NOTA
INSPRAAK EN OVERLEG

CONCEPTONTWERP TAM-OMGEVINGSPLAN

DOKKUM – DE HOUTKOLK FASE 2

Inspraak en overleg TAM-omgevingsplan Dokkum – De Houtkolk fase 2

Dokkumer Ie vaarweg

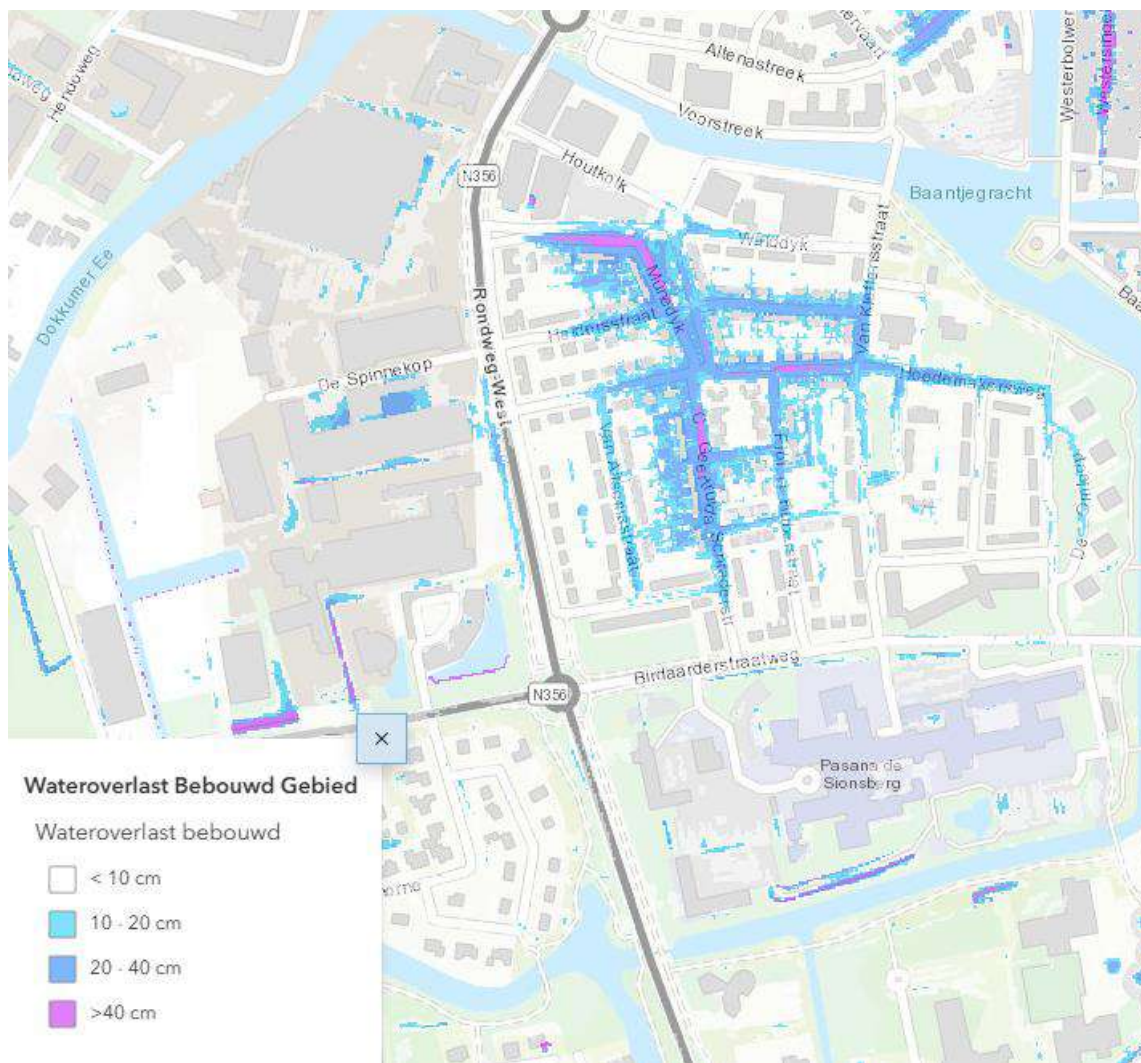
De Dokkumer Ie is aangewezen als vaarweg met recreatieklasse Bzm. Het onderhoud wordt uitgevoerd door de provincie. Advies is om hierover contact op te nemen met de provincie.

3.6	De Dokkumer Ie is aangewezen als vaarweg met recreatieklasse Bzm. Het onderhoud wordt uitgevoerd door de provincie. Advies is om hierover contact op te nemen met de provincie.	Over het plan is contact is contact geweest met de provincie. De situatie aan de waterkant verandert niet en er is voldoende ruimte voor onderhoud. Het onderhoud van de vaarweg wordt gedaan vanaf het water. De oever blijft vrij en daarmee toegankelijk. De situatie blijft min of meer gelijk.	Nee
